Modulo per la presentazione delle osservazioni per i piani/programmi/progetti sottoposti a procedimenti di valutazione ambientale di competenza statale

Sostituzione delle unità a carbone esistenti con nuova unità a gas presso la centrale termoelettrica di Torrevaldaliga Nord di Civitavecchia (RM)

TESTO DELL' OSSERVAZIONE

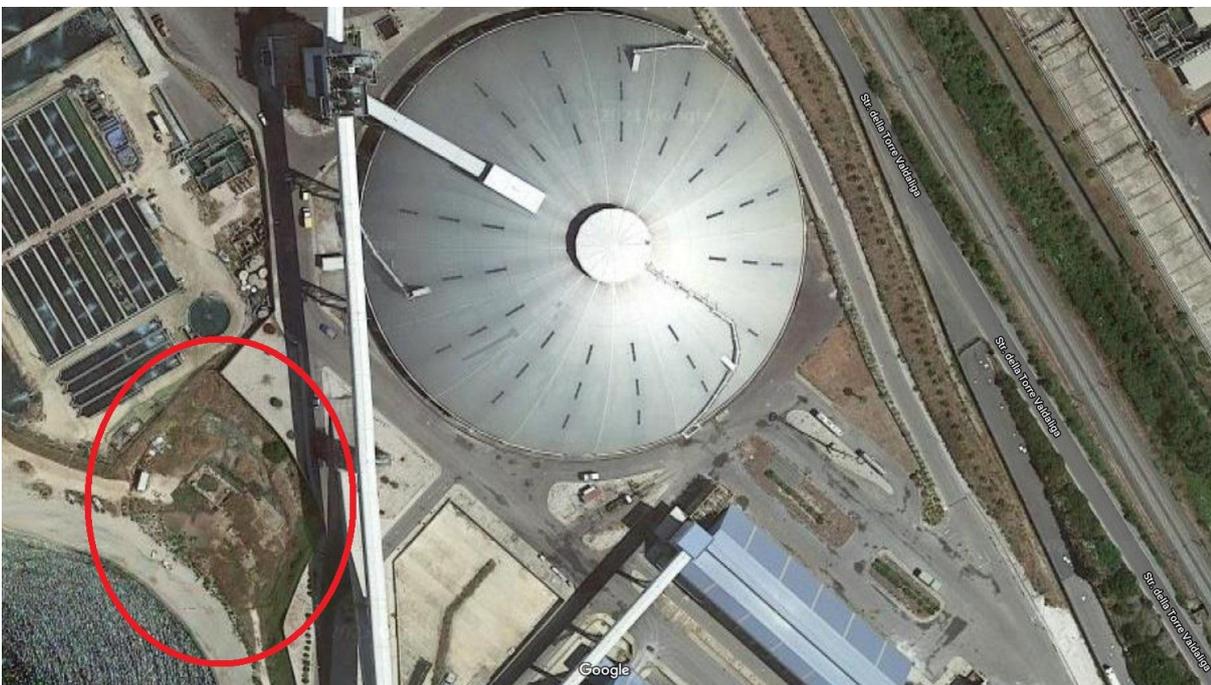
La dicitura “Vincolo Archeologico parzialmente interno” fa riferimento all'area di centrale nella sua interezza, ma si vuole ricordare che le nuove costruzioni ricadono completamente nell'area oggetto di Vincolo, come chiaramente evidente da tavola B del PTPR del Lazio (Figura 4.2.1 della Relazione TVN_Allegato_Punto_1_Relazione_Archeologica_C1008291).

Quindi sia a livello autorizzativo che normativo, considerando quanto proposto da progetto, il Vincolo coinvolge del tutto l'area di sedime delle nuove costruzioni di impianto.

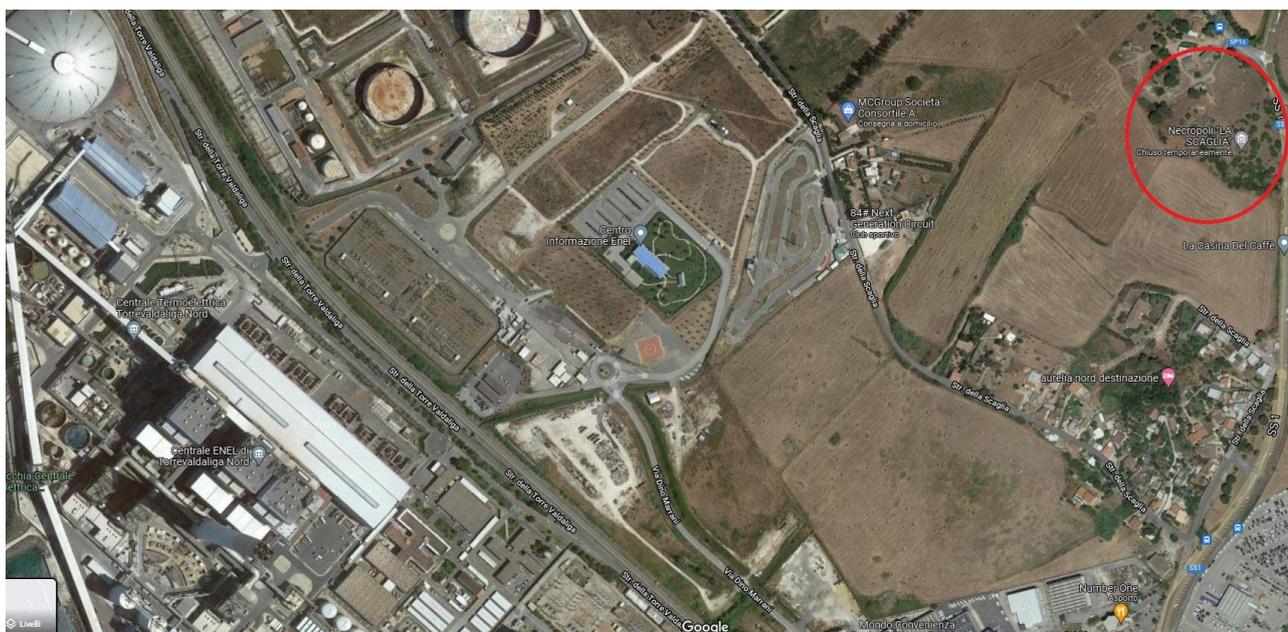
All'interno della Relazione continuano ad essere presenti diversi refusi ed errori di contenuto, così come già successo in precedenza per la prima pubblicazione, tra i quali:

- La descrizione dell'impianto al paragrafo 1.2 fa riferimento al precedente progetto di centrale (di 1680 MW): gli elaborati prodotti per l'integrazione richiesta dal MiTE risultano quindi non coerenti tra loro nel contenuto;
- La figura al paragrafo 3.1 il simbolo rosso, presumibilmente a indicare la localizzazione dell'area di centrale, non indica assolutamente il sito di Torrevaldaliga, ma bensì un tratto di costa a sud della città di Civitavecchia;
- I resti archeologici in località "Fiumarella" come citato al par. 4.2 sono in realtà localizzati presso il Fosso Fiumaretta;

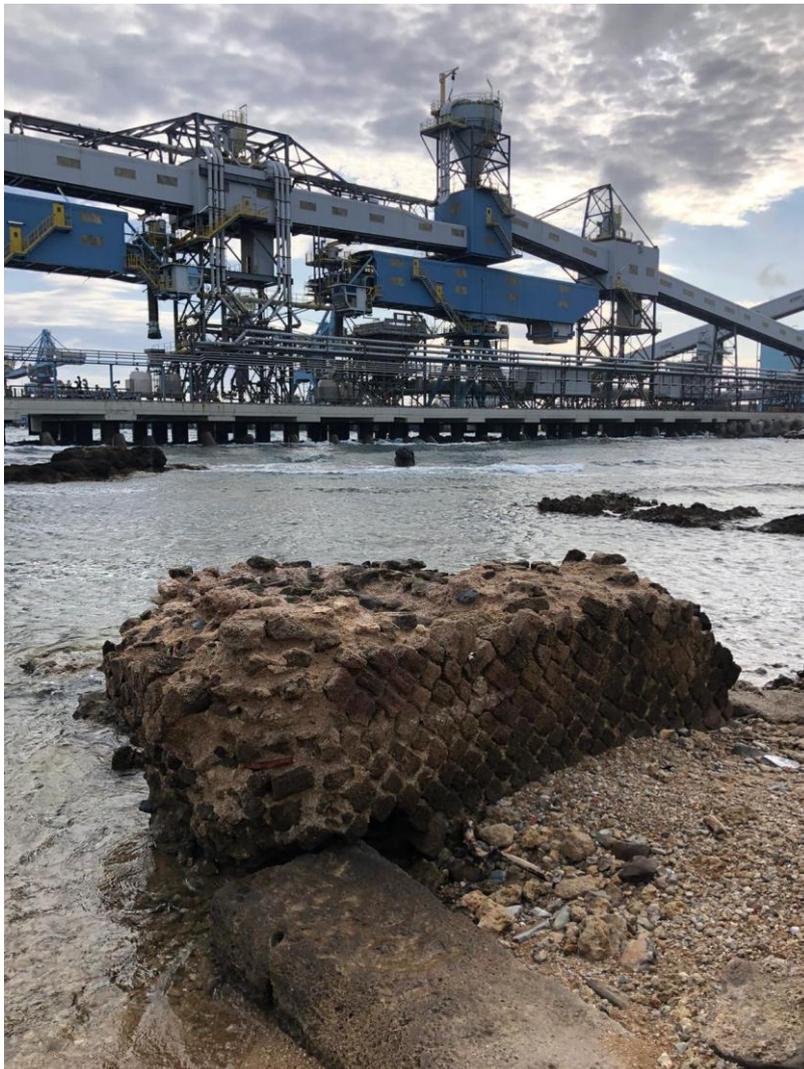
Nel paragrafo 4.5, Ricognizioni di superficie, si rileva: *“Per quanto riguarda la suddetta area, sono stati effettuati sopralluoghi nell’area interna alla Centrale e ricognizioni di superficie (Tavola 4 – Carta del survey), nelle aree prossime alla stessa (Figura 4.5-1). I dati sono stati organizzati tramite schedatura MODI – ICCD, con riferimento ai campi ricognizione (RCG), documentazione fotografica(FTA), georeferenziazione (GE).*

Durante le ricognizioni non è stato riscontrato alcun record archeologico”

Quanto scritto da Enel non risponde in alcun modo allo stato di fatto, sia del sito di Torrevaldaliga Nord sia delle aree prossime alla centrale.

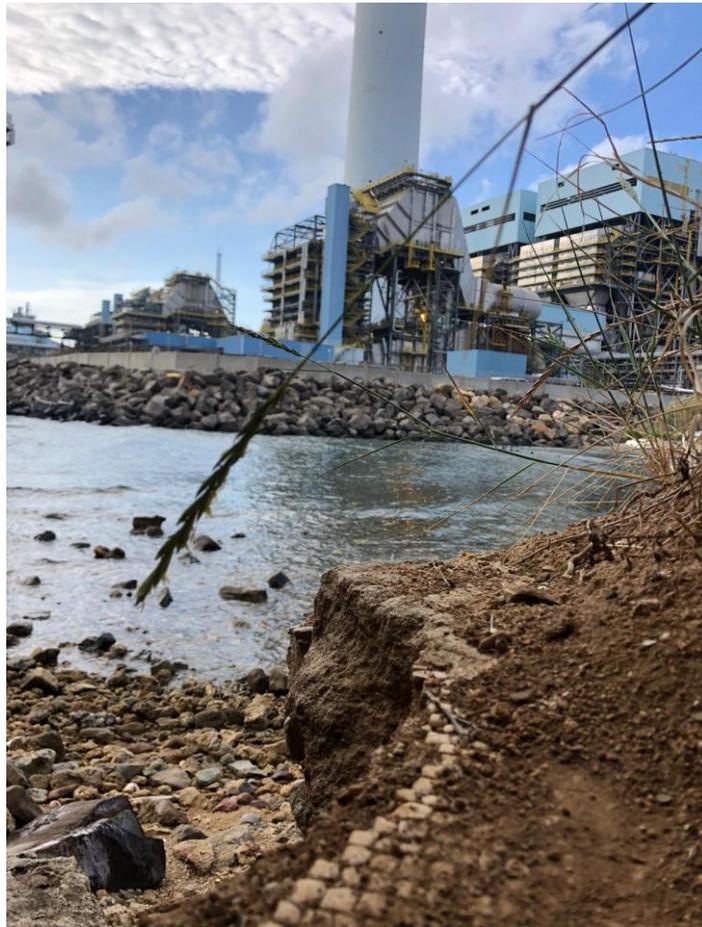
Come si è già contestato nelle precedenti osservazioni presentate in merito a questo progetto, nelle aree limitrofe, ma anche in aree di Centrale, sono individuabili resti di ville costiere risalenti all'età romana, ed è possibile sia l'accessibilità che la ricognizione dei resti, come dimostrano le foto dello stato attuale dei luoghi che in seguito si riportano.

Tutte le immagini presenti nella Relazione, mascherano la reale condizione di quanto presente nell'area di TVN: alcune inquadrano inutilmente i dettagli di aree dell'impianto o viste verso il mare, dove è evidente sia difficile individuare resti archeologici; altre invece, scattate nei pressi dei resti archeologici, ne camuffano la presenza, inquadrando o a distanze troppo elevate o con punti di ripresa errati rispetto alla loro localizzazione.

- L'immagine a pag 56, UR04 inquadra tutta l'area archeologica con i resti della villa costiera romana di Torrevaldaliga, e la Torre stessa, ma nella scheda si dichiara “area completamente urbanizzata”

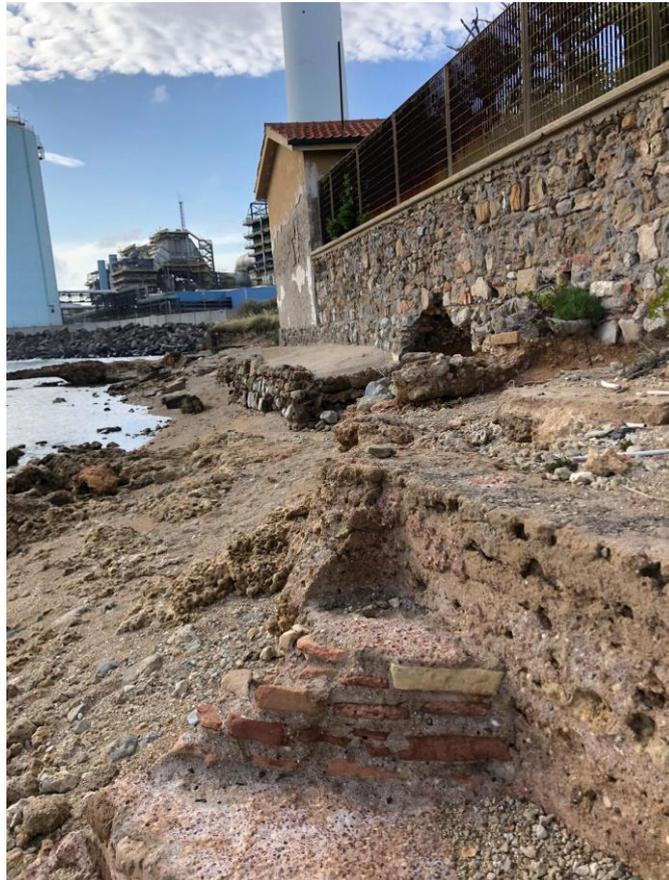
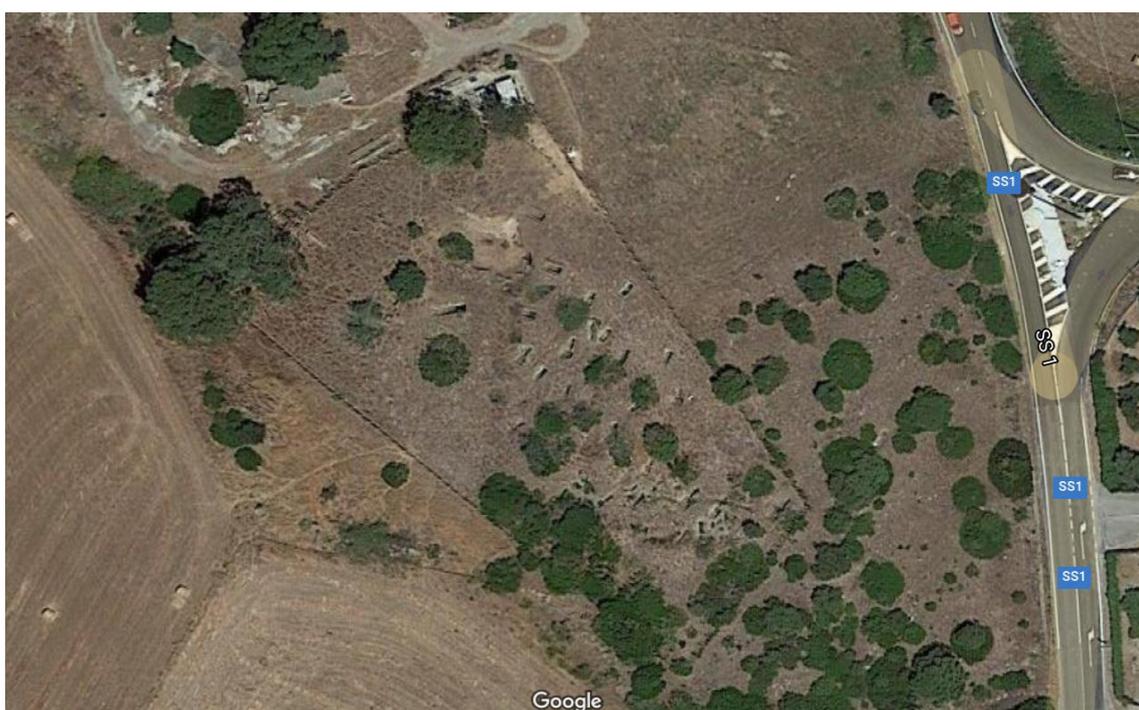
- L'immagine a pag 84, UR20 è scattata a ridosso della recinzione del sito archeologico della Necropoli de La Scaglia, senza però inquadrare l'area o prenderla in considerazione.
